**INFORMATION
IMPORTANTE
PRODUIT**

Objet: Défaut d'occlusion du clamp de la ligne veineuse sur les générateurs d'hémodialyse système 1000, Tina, Aurora et Arena

Figure 1 – Vue de face avec le clamp linéaire de la ligne veineuse

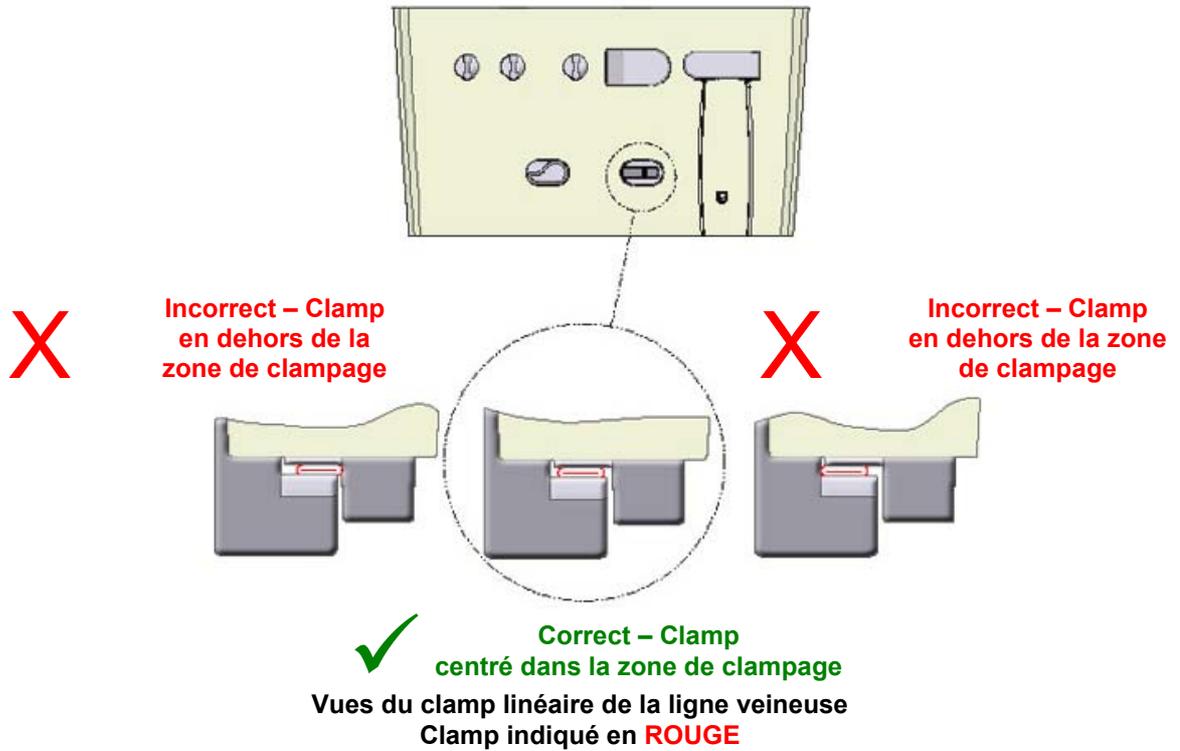
En effet, Baxter a mis en évidence un risque potentiel de défaut d'occlusion du clamp veineux pouvant provoquer notamment une embolie gazeuse. Ce défaut peut se produire quand la ligne n'est pas centrée dans le clamp et peut se positionner au-delà des limites de la zone de clamping (voir figures 1 & 2).

Cependant dans l'attente de cette mise à jour, il est essentiel de vérifier systématiquement que les tubulures soient bien centrées dans le support de clamp pour assurer un clamping efficace (voir figures 1 & 2) et que chaque alarme « extracorporelle » ou de « détection d'air » soit immédiatement prise en compte afin de s'assurer que le clamp fonctionne correctement.
